Informe

P.S.I.S. PARQUE RESIDENCIAL CAMINO DE SANTIAGO (PAMPLONA)

Servicio: Área Técnica y Ciclo Integral del Agua
Fecha: 2 de julio de 2007
Expediente: 3231 / 20070384
Solicitante:

PLAN SECTORIAL DE INCIDENCIA SUPRAMUNICIPAL DE DESARROLLO DEL ÁREA DE LA NUEVA ESTACIÓN DEL TREN DE ALTA VELOCIDAD Y EL ÁREA DE LA ANTIGUA ESTACIÓN DE TREN, EN PAMPLONA. INFORME SOBRE EL TRANSPORTE URBANO COMARCAL Y EL SERVICIO DE TAXI COMARCAL.

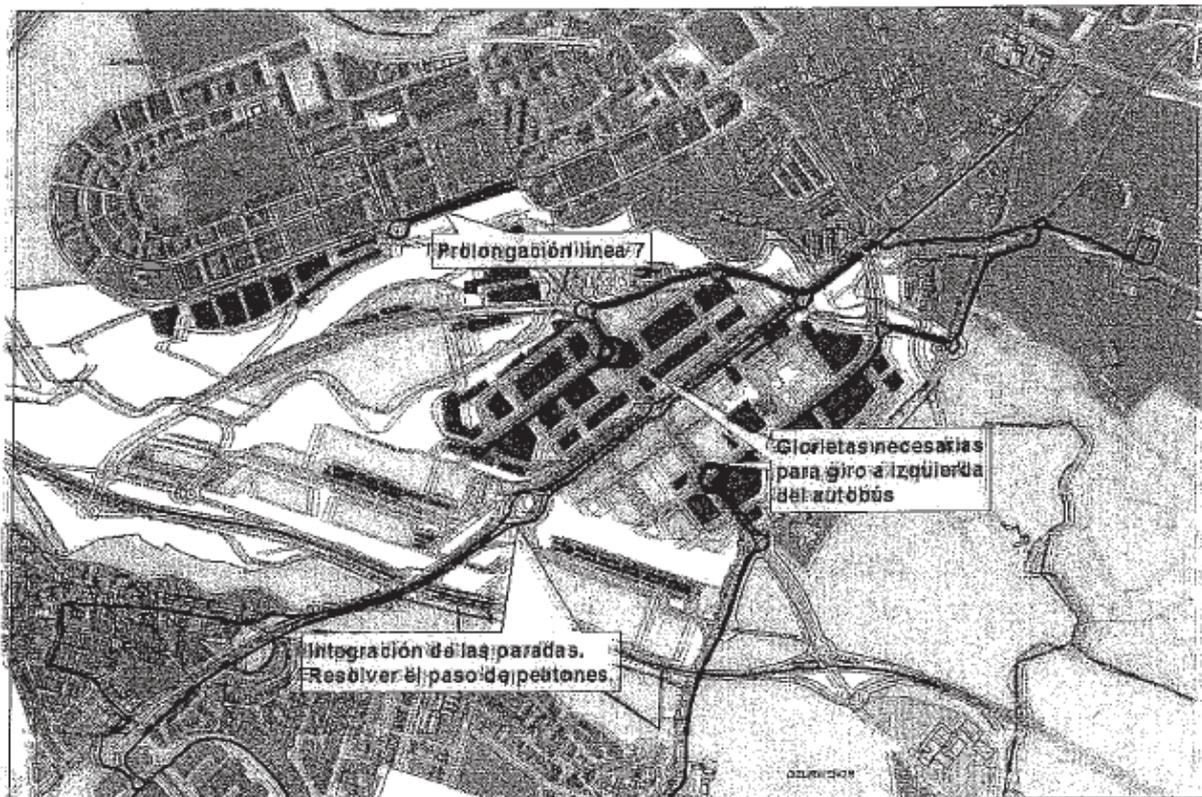
El eje de la Avda. de Aróstegui contará con una oferta de transporte público notablemente superior al resto de viales del ámbito II, al ser el vial de paso hacia los futuros desarrollos

urbanos al sur del actual continuo urbano. Las franjas urbanizadas contiguas a esta avenida tendrán una accesibilidad óptima a dicha red.

Por ello debería valorarse concentrar la máxima densidad de viviendas posible correspondientes a las zonas 3 a 6 del ámbito (5.314 viviendas previstas) en la franja de 200-300 metros de ancho existente a ambos lados de la Avenida de Aróstegui.

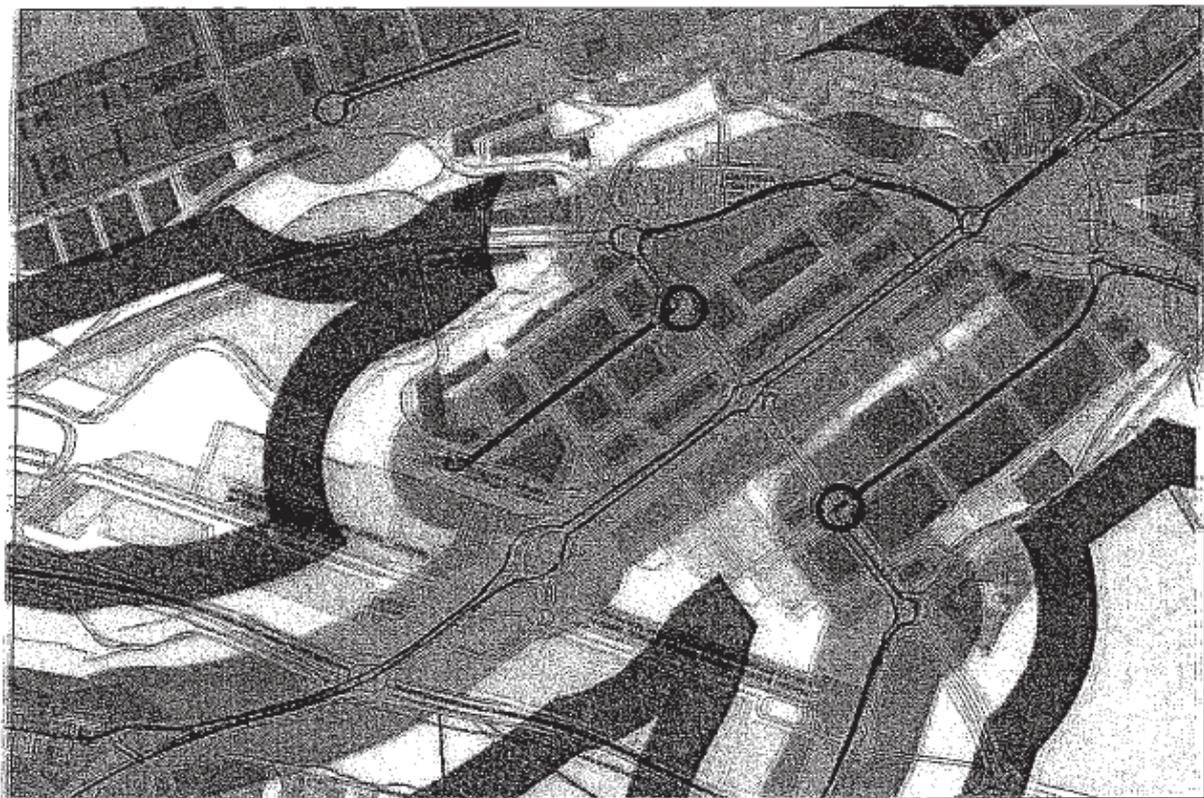
En esta zona se prevé adaptar el servicio de las tres líneas existentes al viario que se propone en el PSIS, con las necesarias modificaciones y con alguna prolongación de líneas que hay en el borde (línea 7):

- La actual línea 2 cambiará su recorrido adaptándose al viario y llegando hasta el lateral de la nueva estación de Alta Velocidad. Sería conveniente estudiar la conexión del viario al final de dicha línea con la estación del T.A.V.
- La línea 1 circulará en paralelo al actual recorrido.
- Respecto al servicio que circula por la Avenida de Aróstegui (línea 15), no se prevén más cambios que los que lleven al aumento de frecuencias, la utilización de la plataforma reservada prevista, o a la adecuación junto a la instalación del "tranvía - metro ligero".
- La línea 7 se prolonga para dar mejor cobertura a las viviendas que se crearán en la nueva vía de acceso a Barañán y en la nueva zona como remate de la meseta de Barañán.

Con esta solución, todas las viviendas planificadas están en un entorno de 300 metros de una línea de autobús con lo que se cumplen los parámetros de accesibilidad marcados para la red de transporte urbano comarcal.

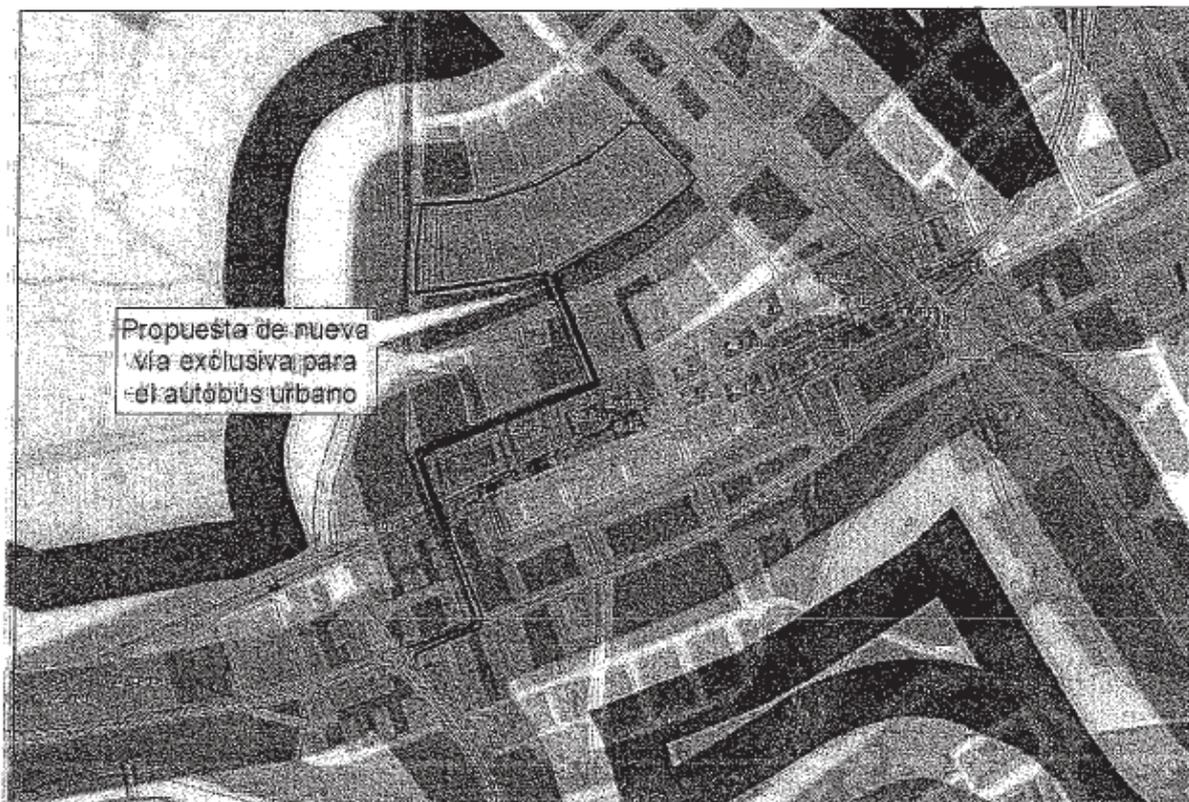
En la imagen siguiente se pueden apreciar las coberturas de esta solución (verde 100m, amarillo 200m y rojo 300m)

- Para la realización de esta solución, es necesaria la planificación de dos nuevas glorietas a las planteadas en el PSIS, para posibilitar el giro a izquierda del autobús.
- Por otra parte se debe analizar la conexión del vial situado en el lateral de la estación del TAV con la plaza delantera de la estación.
- En el acceso a la estación desde las líneas que discurren a lo largo de la avenida de Aróstegui, se necesitará una parada integrada en la glorieta que se crea en la avenida frente a la estación, con una solución para el paso de peatones.
